Nota van beantwoording zienswijzen

Projectplan en m.e.r.- beoordeling waterberging en beekherstel de Run Grootgoor

behorend bij DB-voorstel Z48785 / B437

d.d. 27 februari 2018

Wijziging 1: Wijziging kade

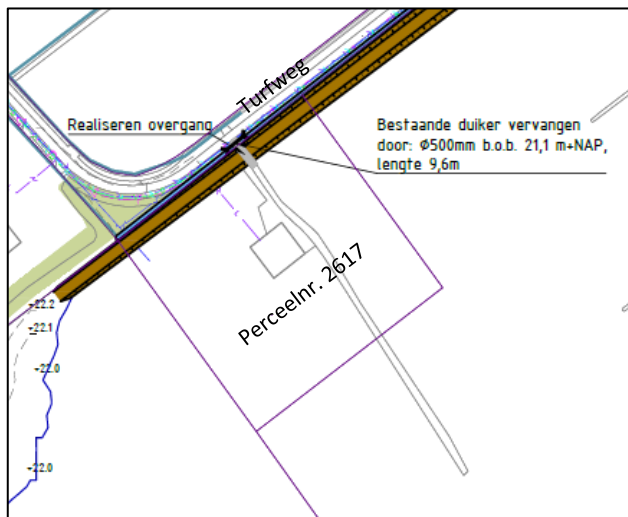
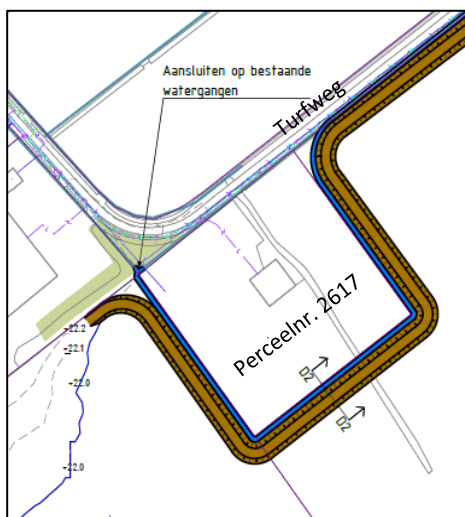
1. De ligging en afmeting van de kade zoals weergegeven in bijlage 1
2. De ligging van de waterbergingscontour zoals in bijlage 1.
3. De wandelroute door het Grootgoor is verwijderd (geen waterstaatswerk). Bijlage 1.

In de planvorming rond waterberging worden de belangen integraal afgewogen. Desondanks is ter hoogte van het eigendom van dhr. Smits per abuis een deel van de kade over het eigendom gesitueerd. Het waterschap past de ligging van de kade aan om het eigendom van dhr. Smits buiten de waterbergingscontour te houden, zoals ook de intentie van het waterschap is.

U stelt terecht dat wij uw eigendomsbelang betreffende het perceel met de veldschuur onvoldoende hebben meegenomen ontwerp-projectplan. Tijdens het overleg van 9 januari 2018 is besproken om de kade en dus ook de waterbergingscontour zodanig aan te passen dat het perceel gevrijwaard wordt van inundatie door inzet van gestuurde waterberging. Er zullen hierdoor geen (milieu-, oppervlaktewater- en grondwater-) effecten optreden op uw perceel en de veldschuur.

Aanpassing kade conform bijlage 1.

De ligging van de kade en waterbergingscontour wordt aangepast. Zie bijlage 1.

Aanpassing kade conform bijlage 1.

Wijziging 2: Wijziging waterbergingscontour

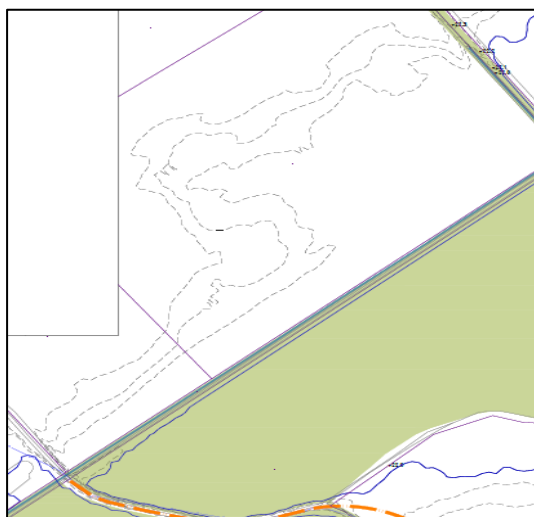
De inspreker is het niet eens met het besluit om zijn eigendom, deels vallend binnen de contour van het waterbergingsgebied, periodiek te laten inunderen. Inspreker stelt dat er geen rekening is gehouden met zijn belang.

In een gesprek is gebleken dat eigenaar wil meedenken in het zoeken naar vervangende grond, om ook de natuurdoelen in dit gebied mogelijk te maken. Uitgesproken is om ruil en aankoop te gaan onderzoeken. Ervan uitgaande dat op termijn met eigenaar een oplossing gevonden gaat worden past het waterschap ter plaatse de inundatiecontour aan zodat inspreker met zijn agrarische gronden buiten het waterbergingsgebied ligt. Het verlies aan theoretische bergingscapaciteit bij maximale inzet is verwaarloosbaar (<1%).

De waterbergingscontour wordt aangepast conform bijlage 1 middels plaatselijke maaiveldophoging (wijziging 2).

Wijziging 3: verwijderen wandelroute (geen waterstaatswerk)

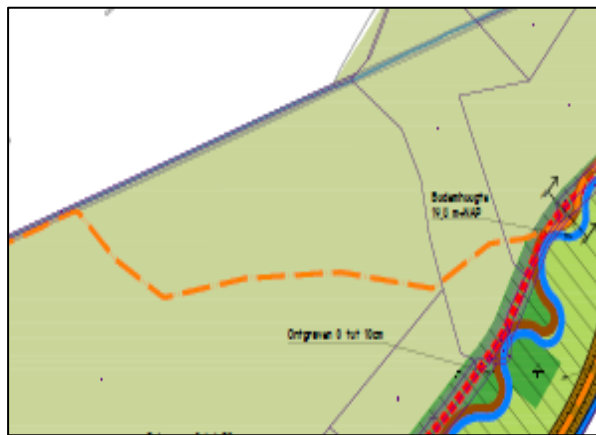
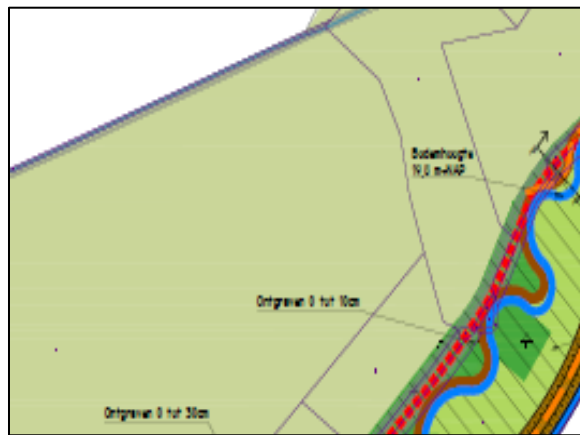
Inspreker vreest dat de twee ingetekende wandelpaden die het natuurgebied Grootgoor doorkruisen leiden tot verstoring van fauna en stelt voor om de paden uit het plan te halen. De wens van inspreker is om de wandelroute aan te laten sluiten aan een ATB- route.

Het idee van de wandelroutes is dat er wordt aangesloten op bestaande routes. Eén ingetekende route bestaat al. De andere nieuwe route is ingetekend om een rondje te kunnen maken. Het betreft hier overigens geen aanleg van fysieke paden. Andere gewenste vormen van recreatie in het beekdal gaat het waterschap samen met de werkgroep Natuur en gemeenten verder uitwerken in het kader van de gebiedsimpuls. Wandelpaden zijn geen waterstaatswerken en het besluit gaat in feite daar niet over. Wel halen we de route van de plankaart.

De inspreker vindt het idee om een wandelpad over de aangrenzende weilanden en dwars door het Grootgoor te laten lopen onwenselijk omdat het een belangrijk rustgebied is voor flora en fauna. Verder verzoek de inspreker dringend om de huidige paden te gebruiken als recreatieve route.

Het idee van de wandelroutes is dat er wordt aangesloten op bestaande routes. Eén ingetekende route bestaat al. De andere nieuwe route is ingetekend om een rondje te kunnen maken. Het betreft hier overigens geen aanleg van fysieke paden. Wandelpaden zijn geen waterstaatswerken en het besluit gaat in feite daar niet over. Wel halen we de route van de plankaart.

Geen, maar de wandelroute door het Grootgoor komt te vervallen. Zie bijlage 1.

Geen. De betreffende wandelroute gaat van de kaart.
